## **Progetto di Adeguamento della Diga di Ceppo Morelli sul Torrente Anza**

**Risposte alle richieste di integrazioni**

**17 luglio 2018**

Figura 3.5a Identificazione delle aree di cantiere e dei boschi soggetti a vincolo paesaggistico D.Lgs.42/04 e s.m.i.

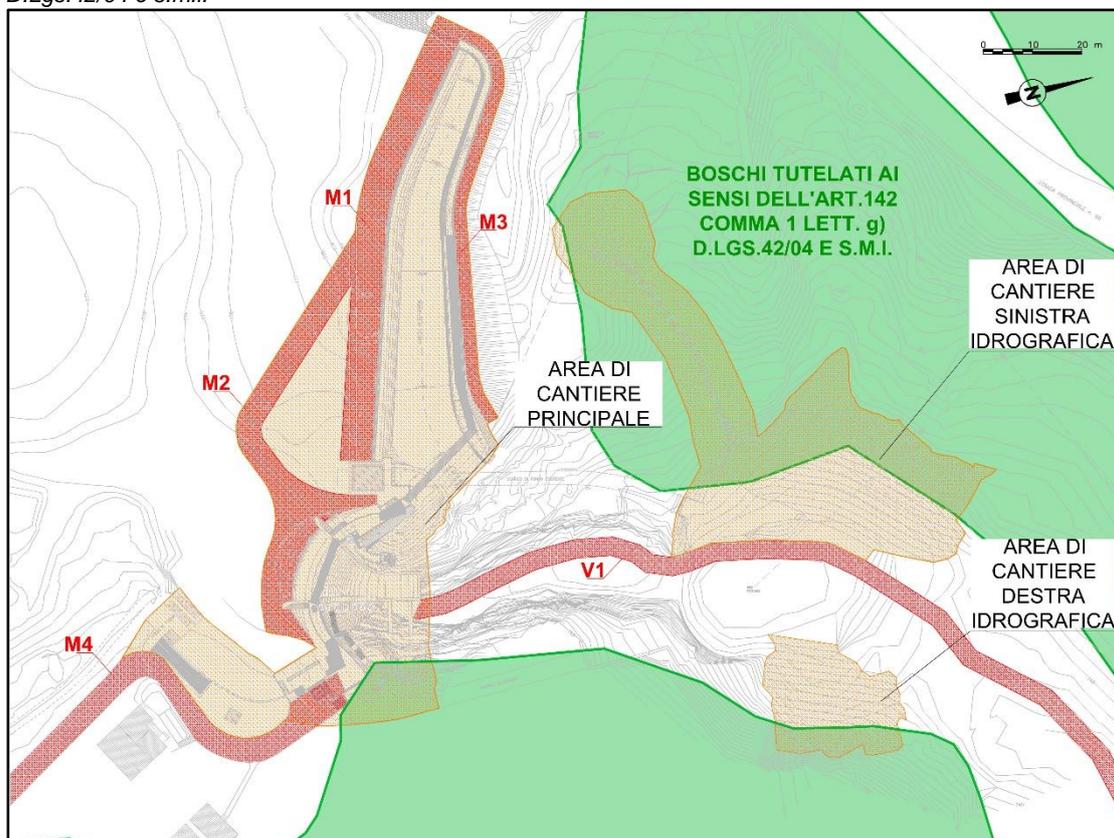
In Allegato 2 al presente documento si riporta la Relazione forestale (effettuata a cura di Dott. Naturalista Filippo Bernini e Dott. Agronomo Davide Canepa) in cui sono illustrati la quantità e la qualità delle piante di cui è previsto il taglio, le compensazioni delle superfici forestali di cui è prevista la trasformazione e i ripristini delle aree boschive temporaneamente occupate durante le attività di cantiere per la realizzazione degli interventi in progetto.

È opportuno precisare che il progetto proposto interessa solo marginalmente le aree boscate soggette a tutela ai sensi dell'art. 142 comma 1 lettera g) del D.Lgs. 42/04: ciò risulta evidente dallo zoom rappresentato nella Figura 3.1a che rappresenta le aree di progetto e le aree soggette a tutela paesaggistica cartografate dal Piano Paesaggistico Regionale approvato e dalla seguente Figura 3.5a che rappresenta l'interferenza relativa alle aree di cantiere.

**Figura 3.12a Foto aerea con identificazione delle piste di cantiere e dell'area per l'Appaltatore**

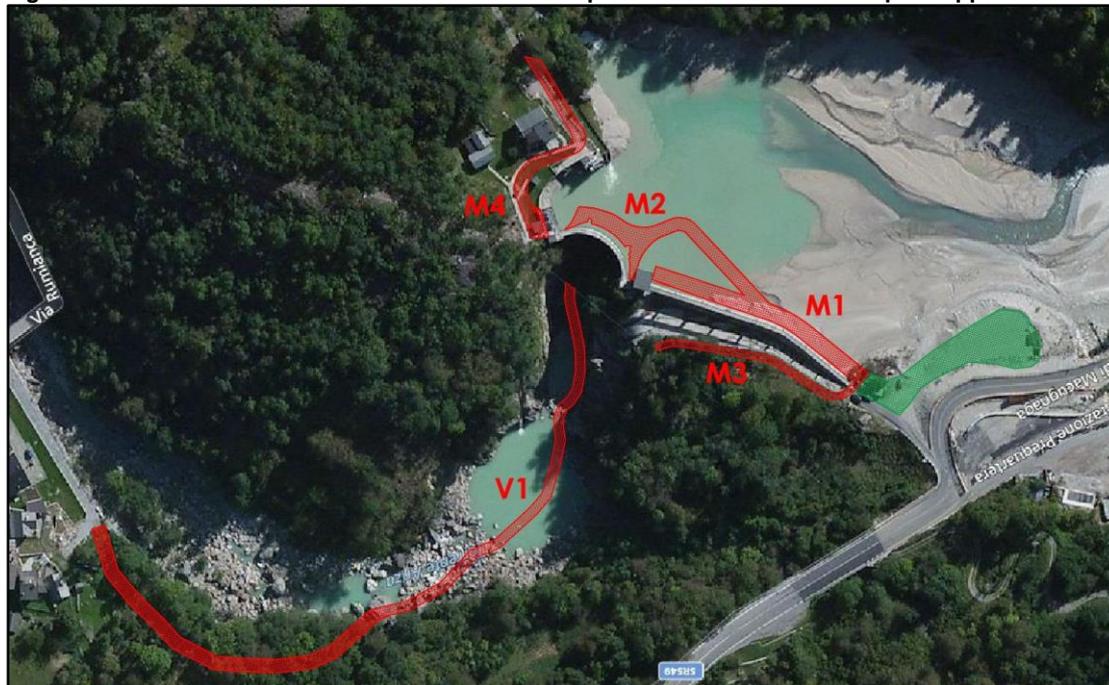
12. Si chiede alla Società EDISON S.p.A. di trasmettere un progetto relativo alle opere di ripristino ambientale/paesaggistico previste per le aree e le piste di cantiere (per quest'ultime in particolare quelle identificate come M3 e V1 nel SIA, pp. 70-71; ma anche per l'adeguamento della M4 quale successiva viabilità definitiva di accesso carrabile alla diga) rilasciate/adequate al termine dei lavori ed agli interventi di mitigazione previsti per le opere della nuova diga (ad es.: il tipo di finiture superficiali progettate; le coloriture finali delle strutture; le opere di ripristino/reintegro delle aree boscate interferite; ecc.).

Nella successiva Figura 3.12a è riportata una foto aerea con indicate le piste di cantiere (in rosso) e l'area di cantiere che verrà consegnata all'Appaltatore (in verde) per allestire i propri apprestamenti per l'esecuzione dei lavori.

Le piste M1 e M2 sono localizzate all'interno del serbatoio e saranno realizzate modellando gli inerti presenti nell'invaso. Durante l'ultimo svasso del serbatoio, prima del termine dei lavori, tali piste siano rimosse ripristinando i siti come erano prima della loro realizzazione.
